DIRECCIÓN DE PREVENCIÓN Y ATENCIÓN DE EMERGENCIAS

CONCEPTO TÉCNICO No. CT - 5017

Localidad	18 - Rafael Uribe Uribe
UPZ	54 - Marruecos
Barrio	Callejón de Santa Bárbara Sur
Dirección	Diagonal 48L Sur No. 5Q-30 (Nva. Nomenclatura)
CHIP	AAA0010FJLF
Manzana Catastral	63
Predios Catastrales	08
Fecha de Visita	Octubre 9 de 2007
Área aprox. (m ²)	38
Solicitante	Curaduría Urbana No. 4
Tipo de Amenaza	Remoción en Masa

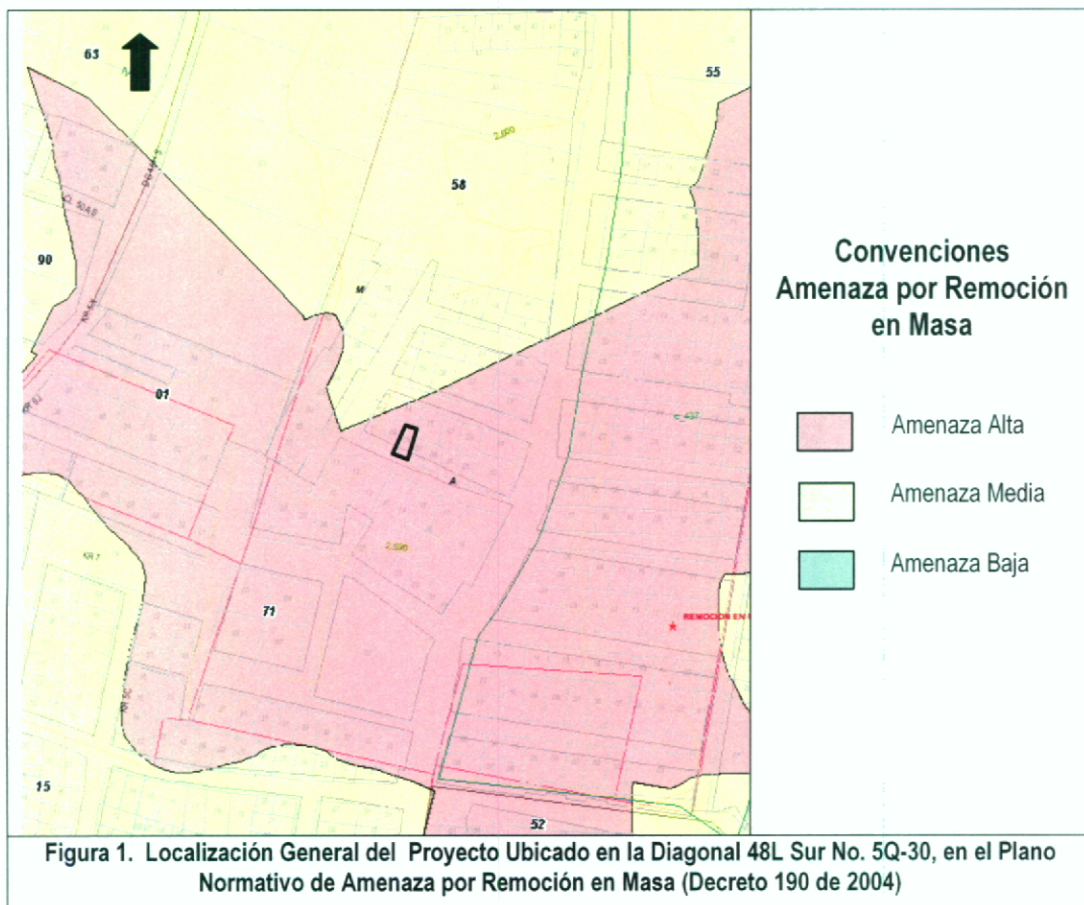
De acuerdo con el plano normativo de "Amenaza por Remoción en Masa" del Plan de Ordenamiento Territorial de Bogotá - POT, el sector donde se localiza el proyecto ubicado en la Diagonal 48L Sur No. 5Q-30 de la localidad de Rafael Uribe Uribe, se encuentra en una zona de AMENAZA ALTA por procesos de remoción en masa (Figura No.1).
